Decreto n. 382

Oggetto: *Adozione proposta di modifica di perimetrazione e/o classificazione della pericolosità e rischio Piano Stralcio per l'Assetto Idrogeologico- PSAI dei bacini regionali in dx Sele relativamente al comune di Praiano (SA) in via Cella-Costantinopoli.*

COMUNE DI PRAIANO (SA) – LOC. VIA CELLA-COSTANTINOPOLI

STRALCIO PROPOSTA DI MODIFICA CARTA DELLA PERICOLOSITA' DA FRANA

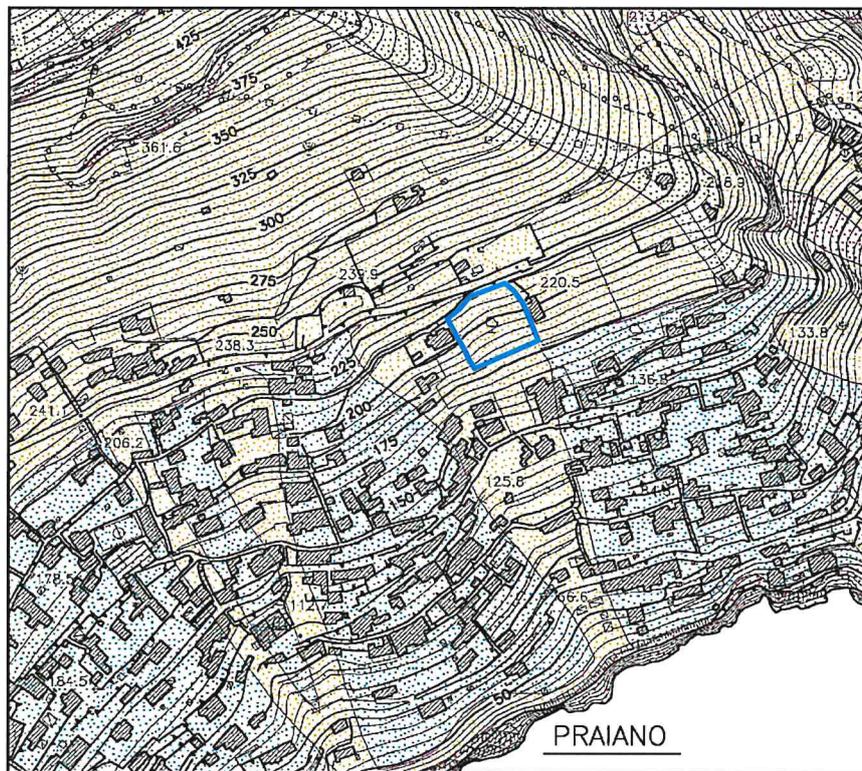
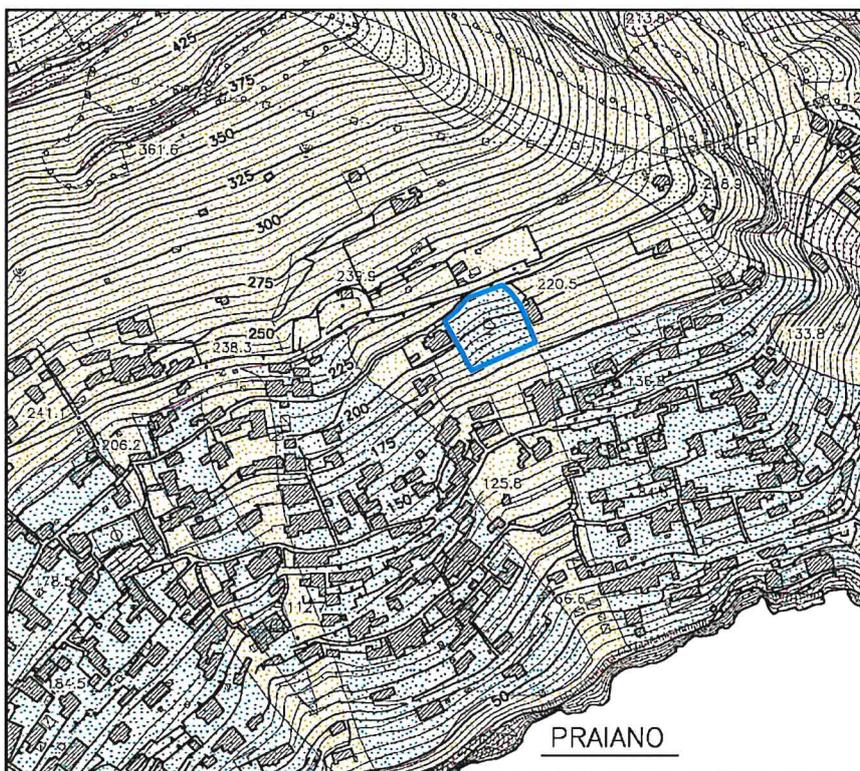
Considerato che gli approfondimenti condotti contengono gli elementi necessari per definire la ripermetrazione della porzione di versante del territorio comunale di Praiano (NA), individuato alla via Cella-Costantinopoli, da area a "pericolosità elevata – P3" ad area a "pericolosità media – P2" e da area a "rischio elevato – R3" ad area a "rischio medio – R2";

1. Di adottare, ai sensi dell’art. 68 comma 4 – bis del D.Lgs 152/2006 e s.m.i., la proposta di modifica di perimetrazione e/o classificazione della pericolosità e rischio del Piano Stralcio per l’Assetto Idrogeologico- PSAI dei bacini regionali in destra Sele relativamente al Comune di Praiano (SA) in via Cella-Costantinopoli, così come riportata nei seguenti elaborati allegati al presente decreto:

- *Stralcio della “Carta della pericolosità da frana” e della “Carta del rischio da frana”, in scala 1:5.000, del PSAI dei bacini regionali in destra Sele dell’ex Autorità di Bacino Regionale Campania sud ed interregionale per il bacino idrografico del fiume Sele, contenente la modifica alla perimetrazione del settore di territorio oggetto di modifica.*
